COMUNE DI PIEVE DI BONO - PREZZO

PIANO REGOLATORE GENERALE 2019

RELAZIONE DI CONTRODEDUZIONE E RECEPIMENTO PRESCRIZIONI

Al parere di data 17/12/2020 successivo all'adozione definitiva ed al precedente
Verbale di Conferenza Pianificazione n. 30 di data 23/06/2020

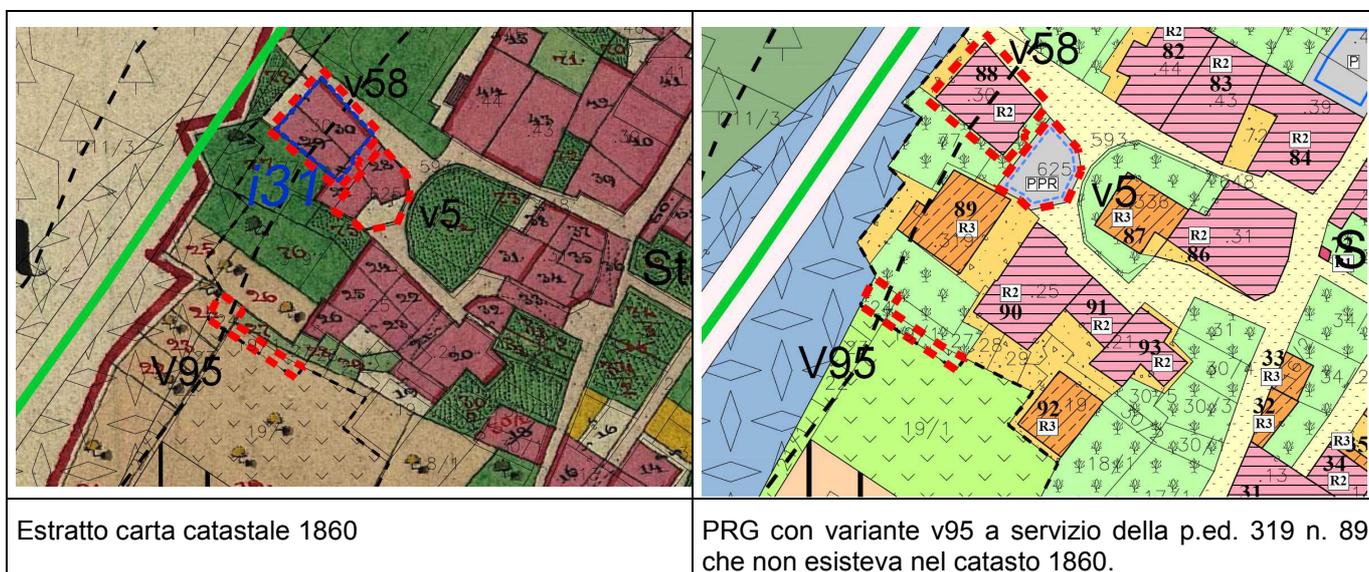
Relativamente alla variante **V95** che da verde di rispetto viene modificata in aree libere verde storico, si ritiene opportuno che la modifica del perimetro del centro storico sia valutata sulla base della comparazione con i catasti storici.

la variante interessa una porzione di orto pertinenziale di superficie complessiva di 48 mq e larghezza 1,80 m.

La modifica permette di realizzare interventi di riqualificazione delle pertinenze di edifici residenziali del centro storico necessari per garantire l'ottimale fruizione da parte di famiglie residenti alle quali spetta di diritto, visti gli obiettivi della legge provinciale di incentivare il risuso edilizio, ed in particolare il riuso del patrimonio edilizio storico.

L'area non presenta incoerenze né per quanto riguarda la CSP, né per quanto riguarda le invarianti del PUP e risulta quindi idonea alla sua destinazione come pertinenza di edifici storici esistenti.

Per quanto riguarda la richiesta di verifica con le carte storiche, si premette che gli abitati di Strada, Cologna Por, Creto, Prezzo sono stati interessati durante la prima guerra mondiale di distruzioni che hanno interessato il 90% degli edifici e la ricostruzione post bellica ha stravolto l'impianto storico originario. Nello specifico caso l'area destinata ad orti nelle carte del 1860, sono state rese edificabili dal piano di ricostruzione del 1920.

Sulla base di queste motivazioni e giustificazioni l'Amministrazione comunale propone la conferma della variante v95.

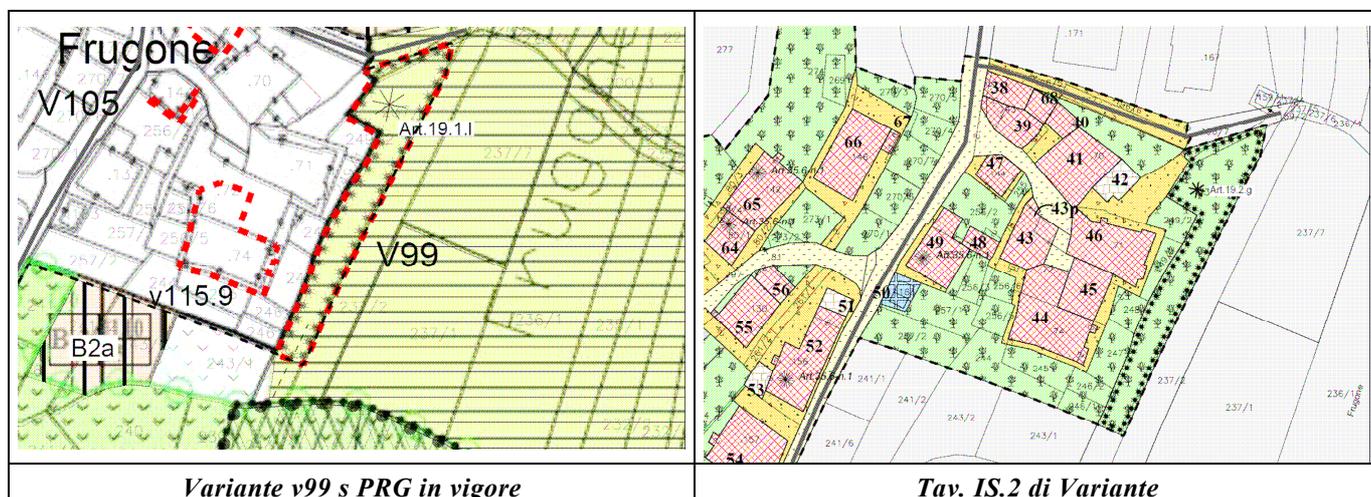
Relativamente alla variante **v99** un'estesa porzione di area agricola di pregio viene sottratta al fine di realizzare una viabilità privata che, apparentemente, non risulta funzionale come collegamento se non come strada di servizio all'abitato storico di Frugone, che perderebbe conseguentemente il rapporto diretto che si percepisce tra edificato storico e ambito rurale.

La variante **v99** prevede l'inserimento di un'area pertinenziale degli edifici esistenti nel centro storico all'interno della quale potere realizzare gli accessi agli edifici storici, che nel corso degli anni sono stati interessati da scambi di proprietà per favorire il loro recupero edilizio.

In conseguenza delle permutate effettuate dai proprietari, tese a risolvere questioni di comproprietà o alcune porzioni materiali non possono più godere dell'accesso veicolare dall'interno del centro storico e la richiesta delle famiglie che risiedono è quella di consentire la realizzazione di un nuovo accesso dal lato est del nucleo storico.

In adozione preliminare si è provveduto ad inserire una viabilità privata. Visto anche il parere espresso dalla conferenza servizi CSP, si propone in alternativa alla viabilità di inserire uno spazio di verde storico interno all'insediamento storico, all'interno del quale poi i privati potranno realizzare gli accessi alle proprietà nel rispetto delle norme del PUP art. 14-18 con riferimento alle penalità della nuova CSP.

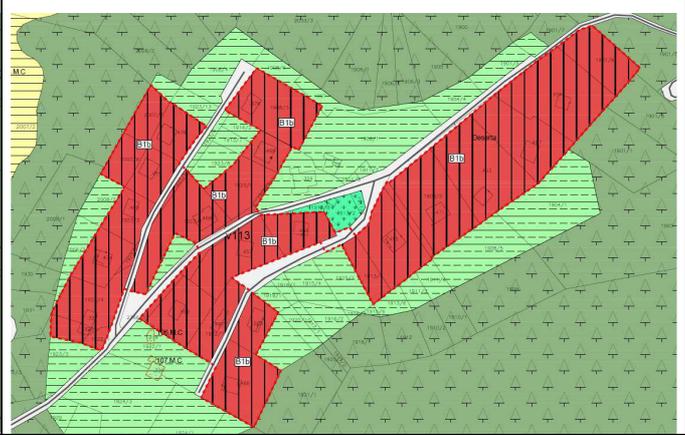
Relativamente alla variante **V104** che da zona per impianti tecnologici risulta modificata in area residenziale di espansione, si osserva che risulta essere a tutti gli effetti una striscia di terreno stretta e lunga con relativa impossibilità di essere sfruttata ai fini edificatori se non come conteggio complessivo della superficie utilizzabile ai fini edificatori.

La modifica riguarda la rettifica di un errore materiale contenuto nel PRG in vigore. La zona era destinata a servizi tecnologici (centrale telefonia) mentre nella realtà costituisce l'accesso all'area edificabile posta ad ovest ed è di proprietà della stessa area edificabile.

La possibilità di essere sfruttata dal punto di vista della capacità edificatoria si pone in secondo piano ed è comunque poco significativo in termini di effettiva capacità edificatoria. fondamentale è invece il fatto che questa striscia essendo della stessa proprietà del terreno edificabile risulta essere necessaria e fondamentale per potere accedervi.

Si conferma quindi la variante come in adozione definitiva in accoglimento dell'osservazione (Oss.17) presentata dal proprietario.

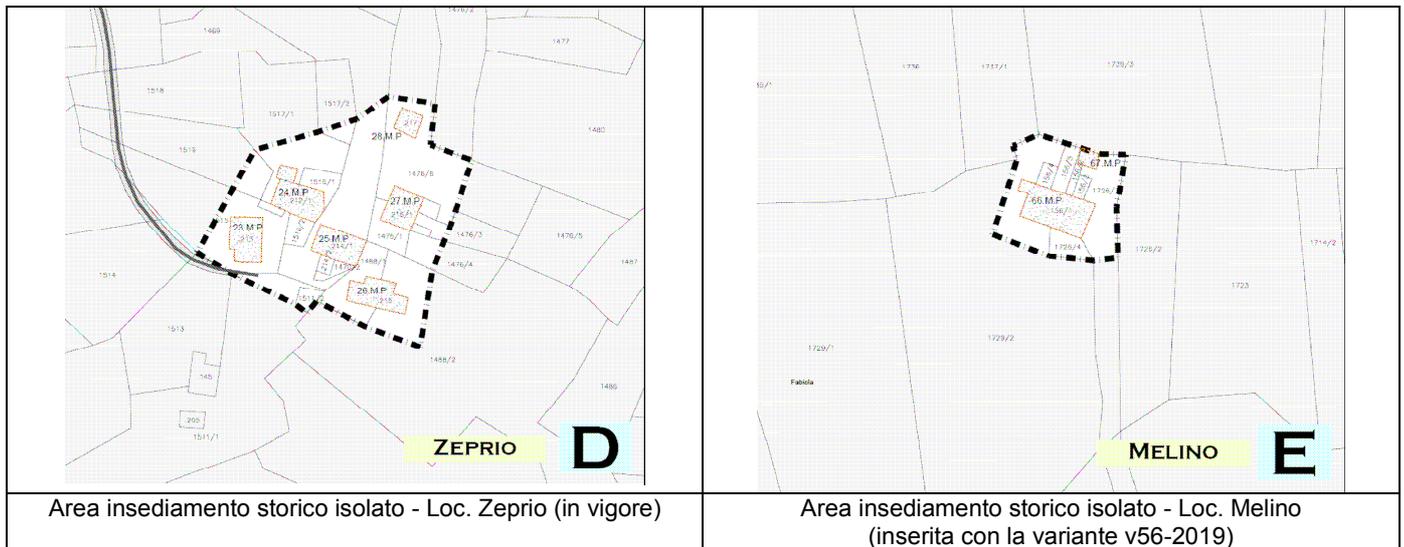
Relativamente alla variante **V56**, in sede di conferenza di pianificazione si osservava sulla discordanza urbanistica di individuare due edifici classificati come PEM all'interno del nucleo storico. A tal fine si ritiene che l'approfondimento richiesto in prima adozione sia da correlare alla verifica di opere di urbanizzazione a servizio dei due edifici attualmente classificati all'interno del PEM.

La costruzione del cascinello viene preclusa però se per questi edifici storici (già classificati e rientranti nella classificazione A del DM 1444) non viene previsto anche l'ambito di pertinenza dove al suo interno sia possibile applicare le distanze come da codice civile e previsto dall'Allegato 2 della Del. GP 2023/2010 con possibilità di ridurre la distanza fra edifici da 10 m. a 6 m.

La previsione non risulta nuova nell'ambito del PRG di Pieve di Bono-Prezzo, ma costituisce una replica di ciò che già è previsto in prossimità dei masi di Zeprio (estratto D della tavola IS.1 e IS.3)

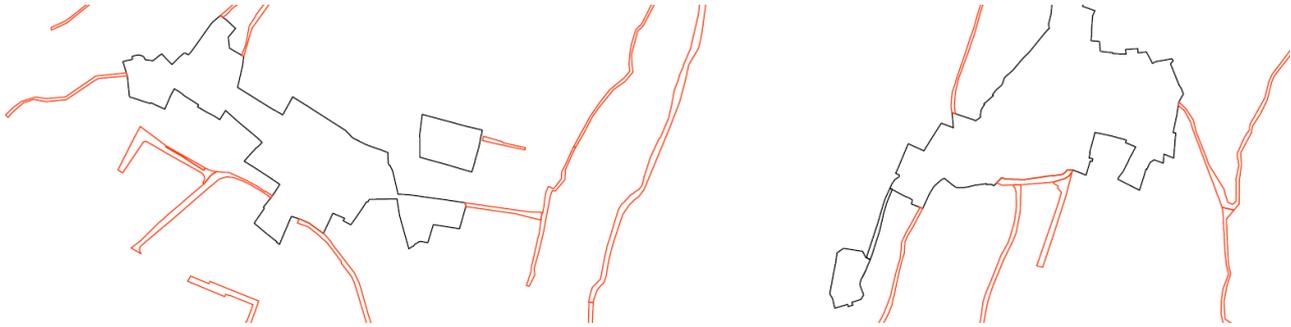
Lo shp lineare F412 strada di 4 categoria esistente nella stampa e nel pdf risulta come strada da potenziare (secondo la legenda standard) . Lo shp lineare deve avere linea continua e non tratteggiata. Inoltre la campitura dello shp poligonale F501 (strade di 4 categoria esistente) deve essere bianco come da legenda standard.

Gli shape lineari F412 e F413 sono stati corretti e trasformati in linea continua. Le campiture delle strade sono state inserite con il colore bianco

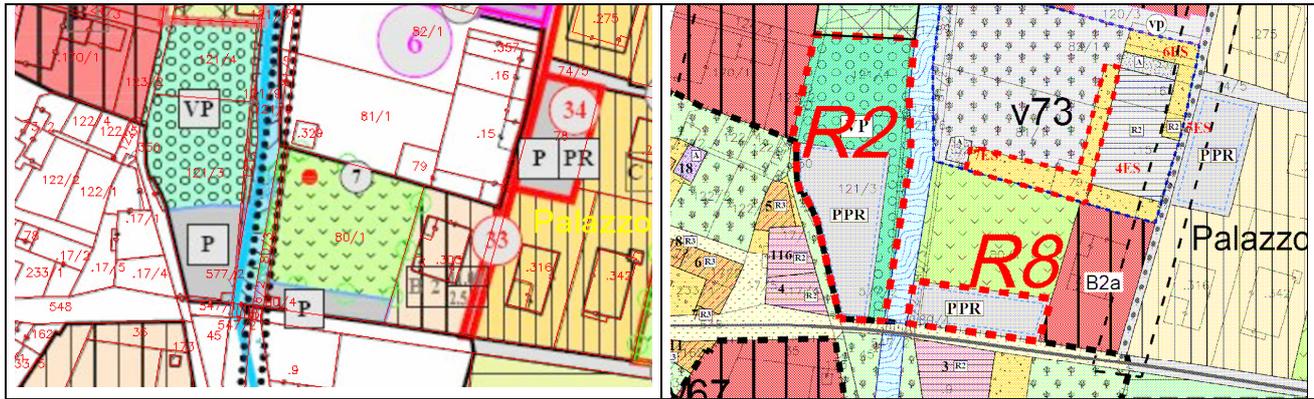
La reiterazione dei vincoli pubblici è stata realizzata utilizzando impropriamente lo shp V110, che però va usato per indicare “ALTRE VARIANTI CARTOGRAFICHE”.

La reiterazione non è una variante vera e propria associabile alle varianti inserite in v100.

La legenda tipo della PAT non dispone di shp dedicati alle reiterazioni.
